# Raamplein

Amsterdam

Aangepaste conceptaanvraag n.a.v.  
bespreking stadsdeel (26-03-2021) en  
presentatie welstand (24-02-2021)  
5682561

begane grond

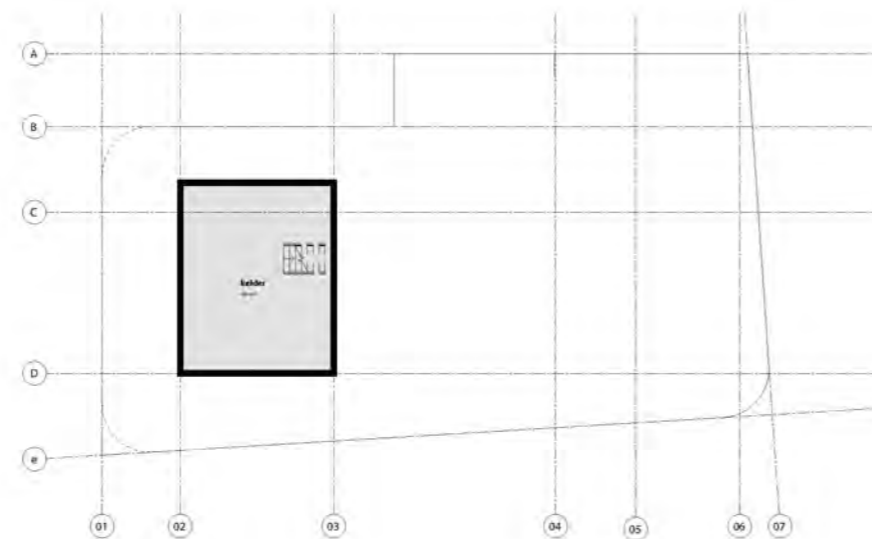
In het aangepaste ontwerp wordt t.b.v. de installaties een volume op het trappenhuis toegevoegd. Deze vergroting van het gebouw t.o.v. het eerdere ontwerp is ruimtelijk niet akkoord.

Het volume op het trappenhuis is uit het ontwerp gehaald en zal intern worden opgelost (zie plattegrond begane grond).

Het volume op het trappenhuis is uit het ontwerp gehaald en zal intern worden opgelost (zie plattegrond begane grond).

aangepast ontwerp  
juni 2021

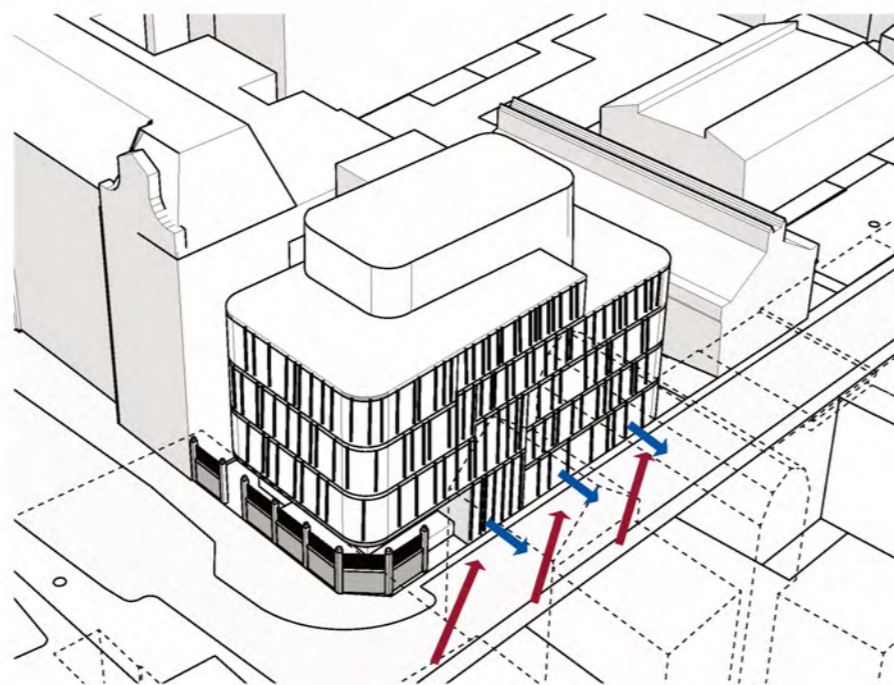
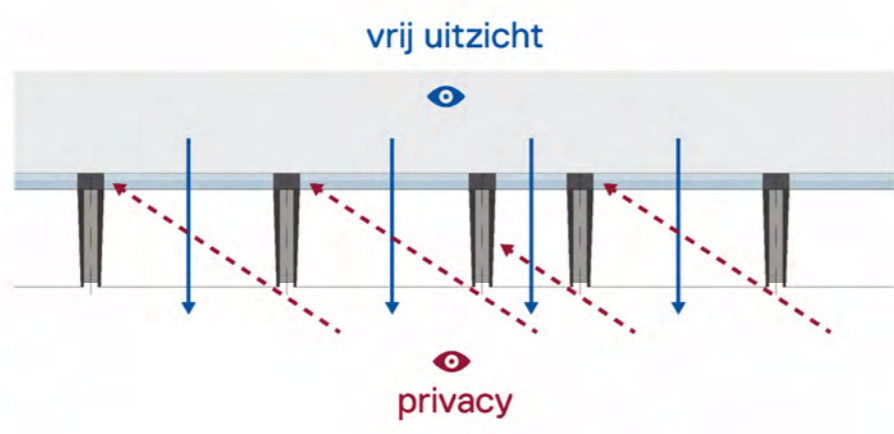
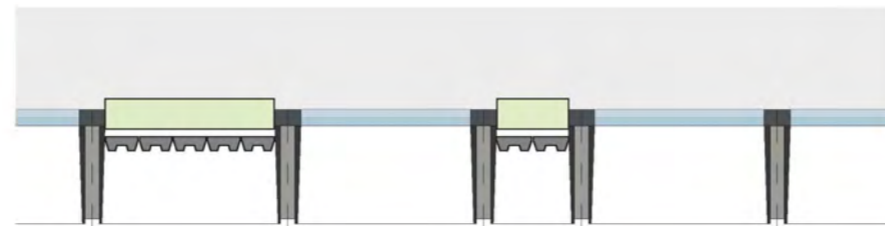
De commissie heeft twijfels over de aanpassing van de gevelschermen. Met de semi-transparante delen had de gevel elegantie. Dichte delen in hetzelfde ontwerp zorgen voor een totaal ander gebouw met andere uitstraling. Geadviseerd wordt opnieuw te kijken naar de gevel, de verhouding van open en gesloten delen en de dieptewerking van de detaillering.

De reden dat is gekozen voor dichte delen komt voort uit de strengere duurzaamheidseisen die niet te realiseren zijn met een volledige glazen gevel. Daarnaast dragen de dichte delen bij aan de privacy en het beperken van de uitstraling van het kunstlicht (beide onderdeel van de bezwaren uit de buurt, zie pg. 12). Het huidige voorstel is om de dichte delen terug te leggen in de gevel, waarbij gebruik gemaakt van een keramisch materiaal (zie pg. 36-41).

Dichte panelen komen terug te liggen in de gevel in tegenstelling tot het gepresenteerde ontwerp in december 2020.
